DICTAMEN SECTORIAL

**“SISTEMA DE MACRO RECOLECCIÓN Y TRATAMIENTO DE EFLUENTES CLOACALES
VILLA TULUMAYA, LAVALLE, MENDOZA”**

EX 2026-01765055-GDEMZA-DGIRR

Figura. 3. Esquema del sistema de tratamiento propuesto: Lagunas Facultativas. Fuente: MGIA.

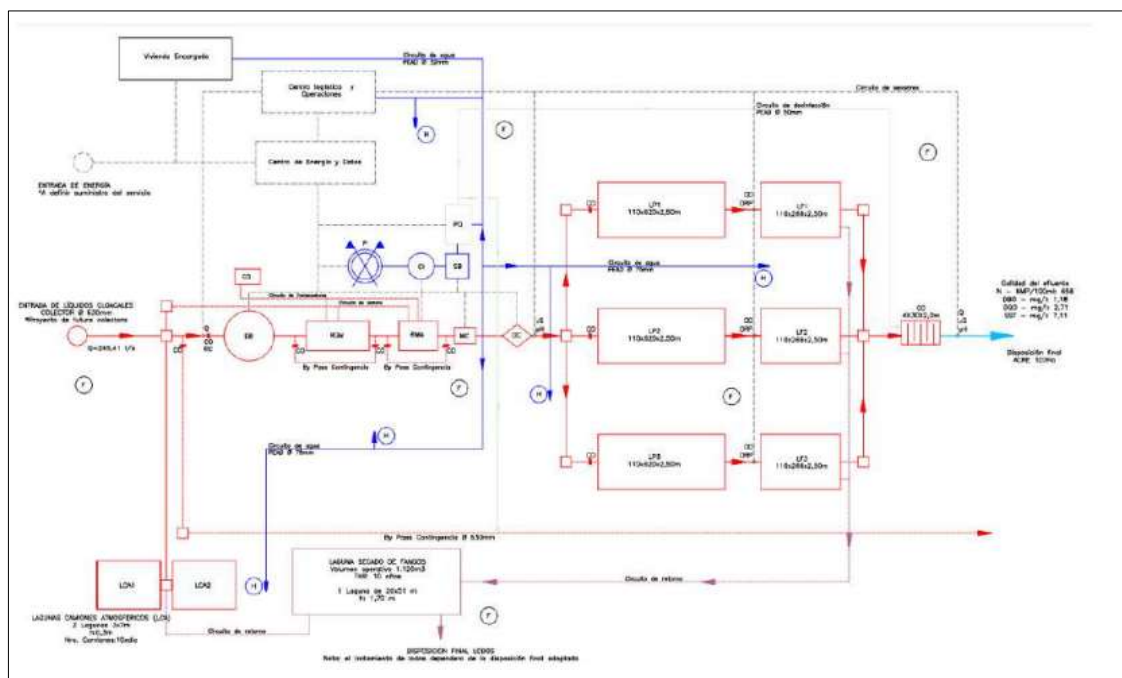
En el croquis o diagrama unifilar, se presentan dimensiones de las lagunas que no son coincidentes cuando se mencionan en el apartado de descripción, los valores difieren considerablemente. Esta información de gran relevancia debe rectificarse de manera detallada y clara.

En el proyecto de las lagunas no está incluido un desarenador, esta parte del proceso es indispensable para retener sólidos, más conociendo las características físico químicas, del líquido cloacal crudo (considerar los análisis de AYSAM de años). Si se tienen en cuenta los SST, SSF y Sólidos Sedimentables, puede verse claramente la necesidad de tener que incluir esta parte del proceso. De lo contrario, comenzarán a producirse embanques en los sistemas antes de tiempo. Se sugiere considerar la inclusión de dicha etapa de tratamiento.

Las lagunas facultativas primarias no cuentan con un sector de acumulación y extracción de sólidos sedimentables (barros). Esto es un punto importante de considerar en el diseño original de la planta.

Se incluye una laguna de barros y una línea proveniente de la laguna secundaria. cuando la acumulación de lodos más crítica es en la entrada de la laguna 1°. Verificar y rectificar, estas conexiones y dimensiones.
